Réflexions sur l'implantation d'un crématorium sur le stade Robert Gage à Digne les Bains

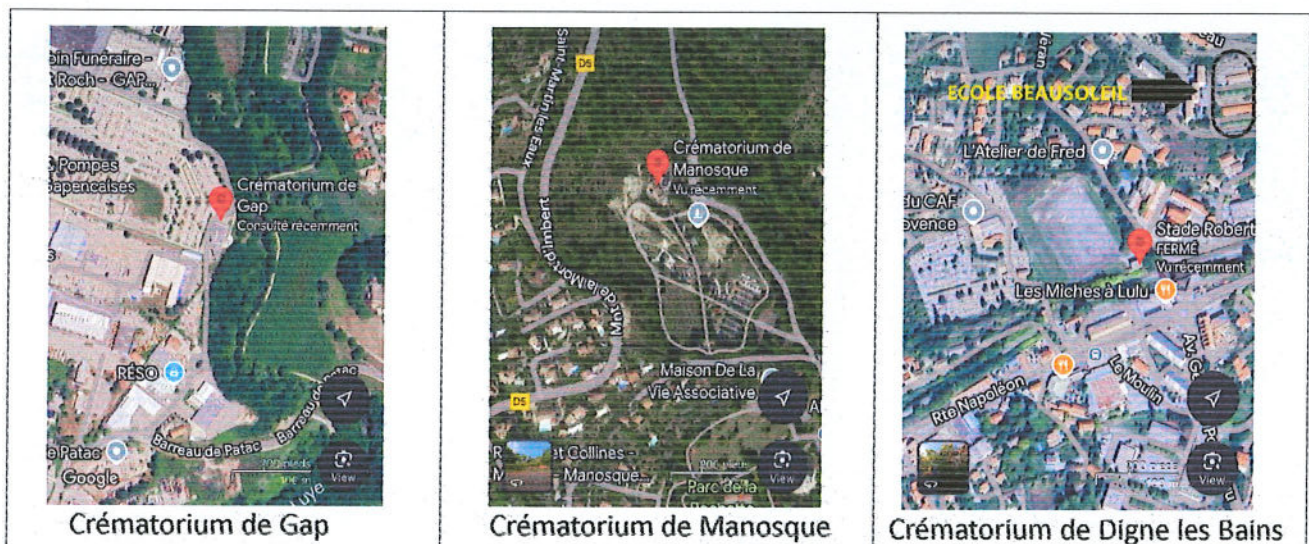
a) 2. Un accès secondaire est prévu par l'Avenue Saint Véran.

Or cette voie n'est pas non plus adaptée :

- rétrécissement à 3 endroits différents, dont un avec réduction à une voie,
- nombreux passages et sorties de véhicules (Beaux Arts, Ecole Beausoleil, Abattoir, Régie digneoise des Eaux avec son parking, dépôt de carburant),
- croisement dangereux avec la route de Courbons.

Dans un virage, ce qui semble être l'entrée technique devra franchir le ruisseau de St Véran. La passerelle actuelle n'est pas du tout dimensionnée pour accueillir des véhicules techniques lourds (enlèvement des déchets, véhicules mortuaires, accès des secours...). En cas de remplacement de cette passerelle, cela aurait des effets sur l'environnement de ce cours d'eau : intervention dans le lit, incidences sur la biodiversité (arbres remarquables, avifaune), contraintes à respecter car cette partie se situe zone rouge du PPRN pour le risque inondation. **Rien de tout cela n'apparaît dans le projet !**
